**INFORME DE CONTROL ESPECÍFICO N° 032-2023-2-
0445-SCE**

**SERVICIO DE CONTROL ESPECIFICO A HECHOS CON
PRESUNTA IRREGULARIDAD A MUNICIPALIDAD
PROVINCIAL DE ILO**

**"EJECUCIÓN DEL COMPONENTE PISCINA DE
HIDROTERAPIA DE LA IOARR MEJORAMIENTO DEL
SERVICIO DEL COLEGIO DE EDUCACIÓN BÁSICA
ESPECIAL CORAZÓN DE JESÚS DISTRITO DE ILO -
PROVINCIA DE ILO - MOQUEGUA "**

Imagen n.º 1
Pendiente S=19.32 de rampa de piscina de hidroterapia

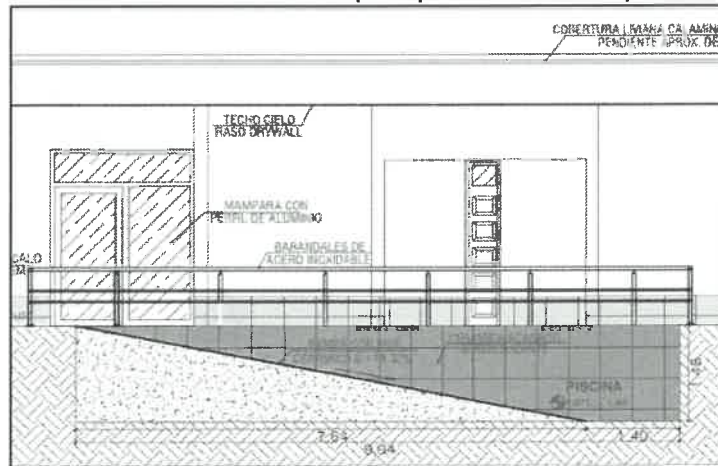
De la revisión de las partidas y planos arquitectónicos del expediente técnico de modificación n.º 2, en lo que respecta a la rampa de acceso a la piscina de hidroterapia, se advierte que la citada rampa no cumple con las pendientes establecidas en la norma A.120 del Reglamento Nacional de Edificaciones.

Mejoramiento del Servicio del Colegio de Educación Básica Especial Corazón de Jesús Distrito de Ilo - Provincia de Ilo - Departamento de Moquegua (**apéndice n.º 40**) y como resultado se verificó que la pendiente de la rampa de acceso a la piscina de hidroterapia cuenta con una pendiente de 19.32% y una altura de 1.48 m.

Imagen n.º 2
Recorte de plano replanteo de cortes y elevaciones de lámina RA-02

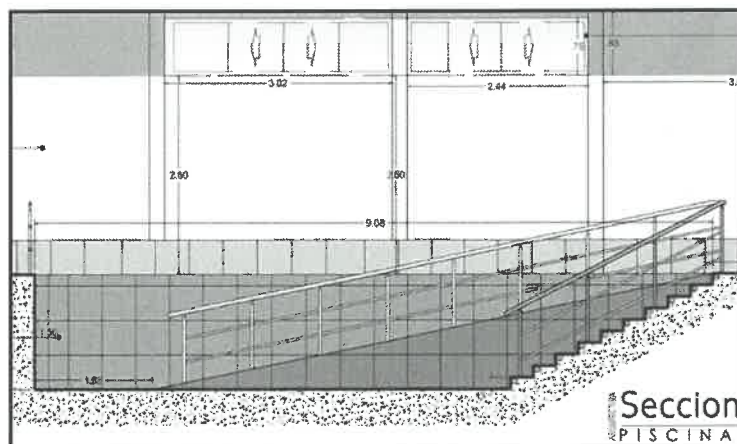
Asimismo, se verificaron los planos presentados por la contratista para el pago de la valorización total correspondiente al contrato n.º 051-2022-GAF-MPI (**apéndice n.º 36**), observándose que la rampa cuenta con una altura 1.50m, tal como se evidencia en la imagen siguiente:

Imagen n.º 3
Plano A-01 – Arquitectura, Distribución (Piscina de Hidroterapia)

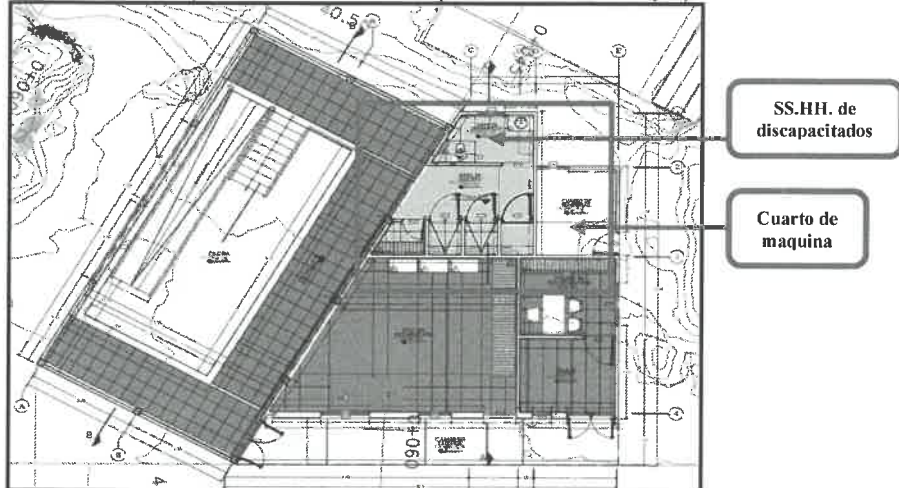
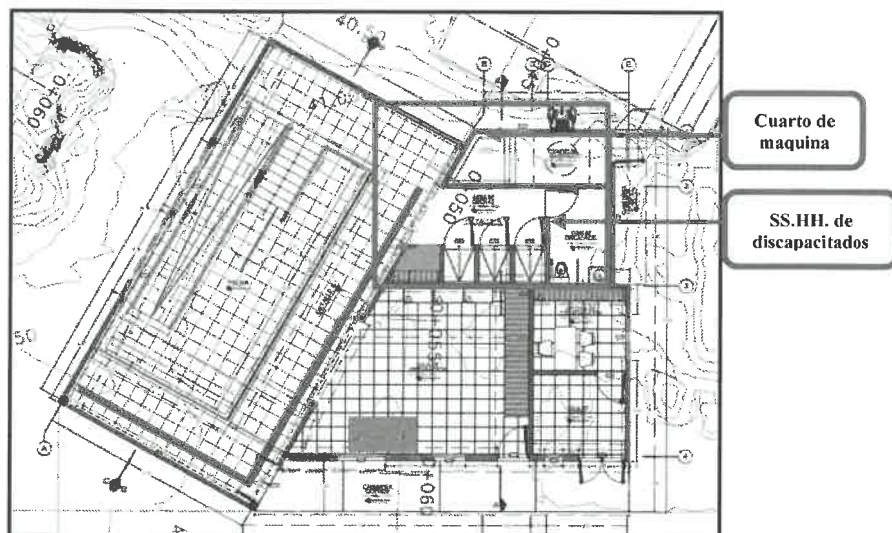
En estos planos se observa un nuevo planteamiento arquitectónico ya que se ha modificado la ubicación de los servicios higiénicos de discapacitados y el cuarto de máquinas, tal como se evidencia en la imagen siguiente:

Imagen n.º 5
La estructura metálica no es acorde al expediente técnico de modificación n.º 02

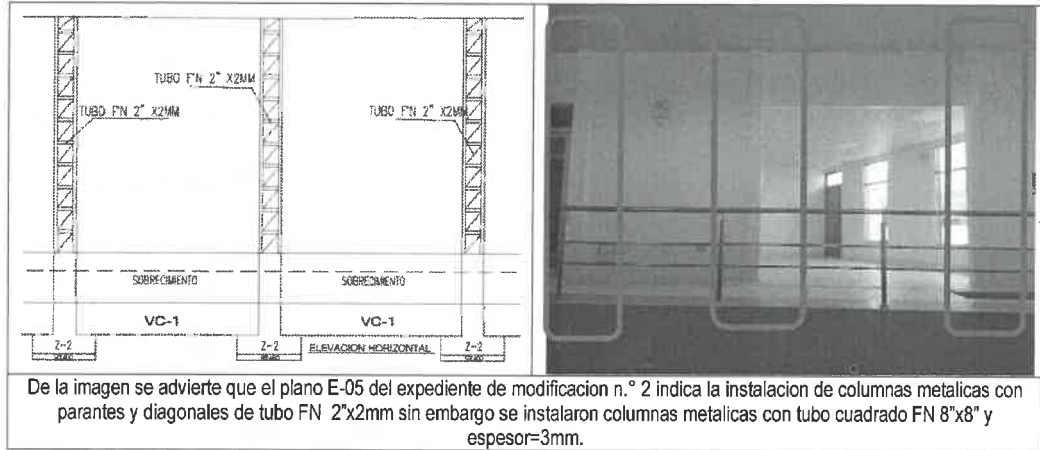
De la imagen se advierte que el plano E-05 del expediente de modificación n.º 2 indica la instalación de columnas metálicas con parantes y diagonales de tubo FN 2"x2mm sin embargo se instalaron columnas metálicas con tubo cuadrado FN 8"x8" y espesor=3mm.
Fuente: Planos del expediente técnico de Modificación n.º 02 por ampliación presupuestal n.º 02 y ampliación de plazo n.º 02 aprobada con Resolución de Gerencia de Inversión Pública n.º 073-2022-GIP/MPI de 25 de mayo de 2022 (apéndice n.º 27 y 28)
Elaborado por: Especialista técnico.

De la imagen n.º 5 se advierte que el plano E-05 del expediente de modificación n.º 02 indica la instalación de columnas metálicas con parantes y diagonales de tubo FN 2"x2mm sin embargo se instaló solo una columna metálica con tubo cuadrado FN 8"x8" y espesor=3mm.

Imagen n.º 6
La distribución de los ss.hh. discapacitados y el cuarto de máquinas no es acorde al expediente técnico de modificación n.º 02

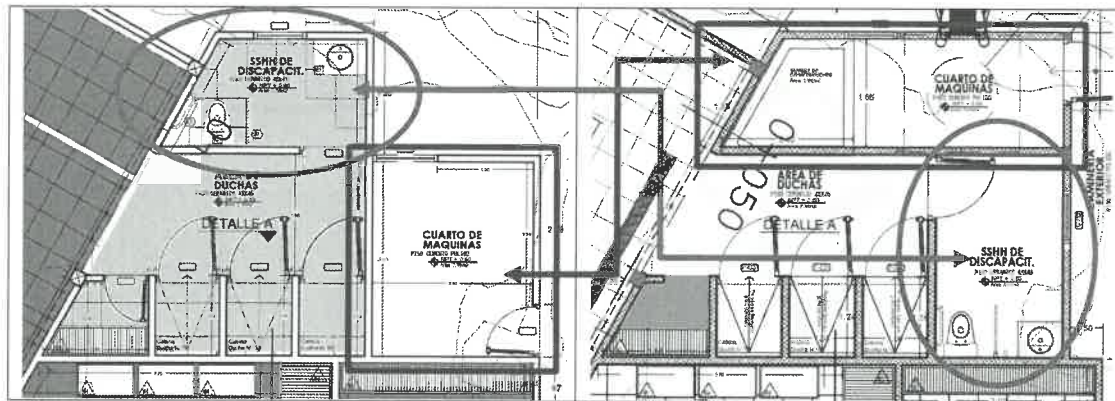
De la imagen n.º 6 se advierte que los SS.HH. de discapacitados y cuartos de máquinas han sufrido modificaciones en su ubicación y distribución con respecto a los planos A-01 del expediente de modificación n.º 02.

Imagen n.º 7
La distribución y ubicación de los SS.HH. de discapacitados no es acorde al expediente técnico de modificación n.º 02

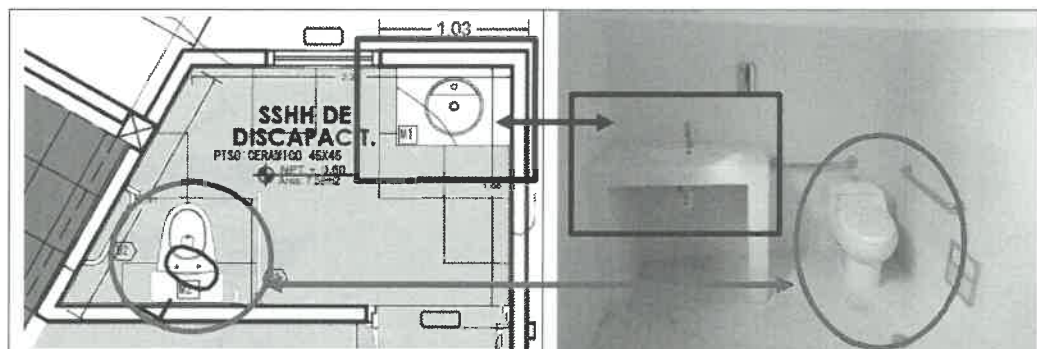
De la imagen n.º 7 se advierte que los servicios higiénicos de discapacitados donde se ubican los aparatos sanitarios (inodoro y lavamanos) ha sufrido modificaciones en su ubicación con respecto a los planos de la especialidad de arquitectura A-01 aprobados en el expediente de modificación n.º 02.
